Европейская экономическая комиссия**Комитет по внутреннему транспорту****Всемирный форум для согласования правил
в области транспортных средств****Сто восемьдесят третья сессия**

Соглашение 1958 года:**рассмотрение проектов поправок к существующим
правилам ООН, представленных GRSG****Предложение по дополнению 1 к поправкам серии 03
к Правилам № 67 ООН (транспортные средства,
работающие на СНГ)****Представлено Рабочей группой по общим предписаниям,
касающимся безопасности***

«Рис. 3

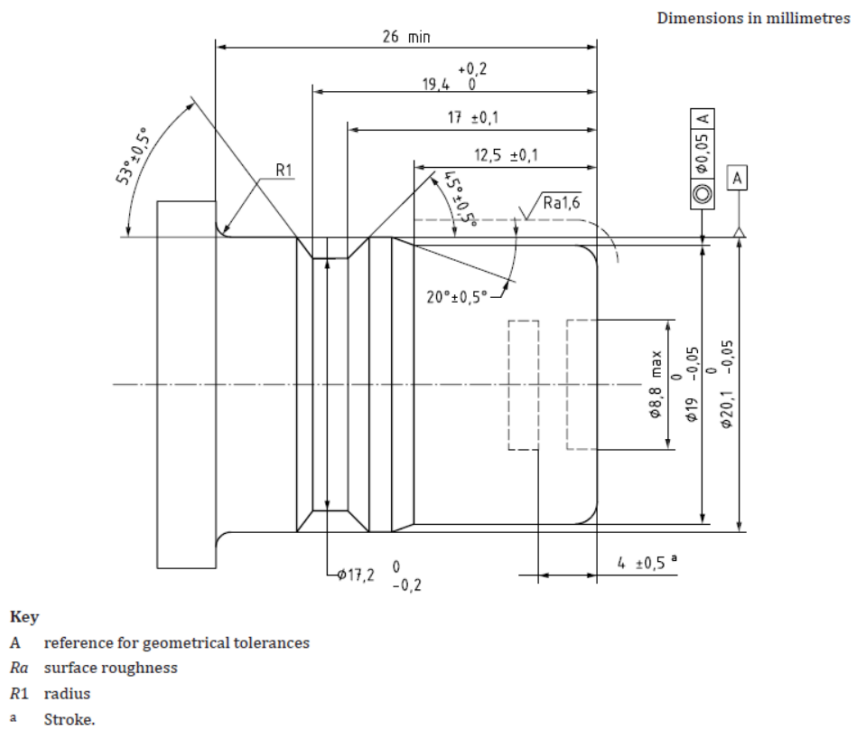
Рис. 3, изменить название рисунка следующим образом:

Соединительный участок заправочного блока K15»
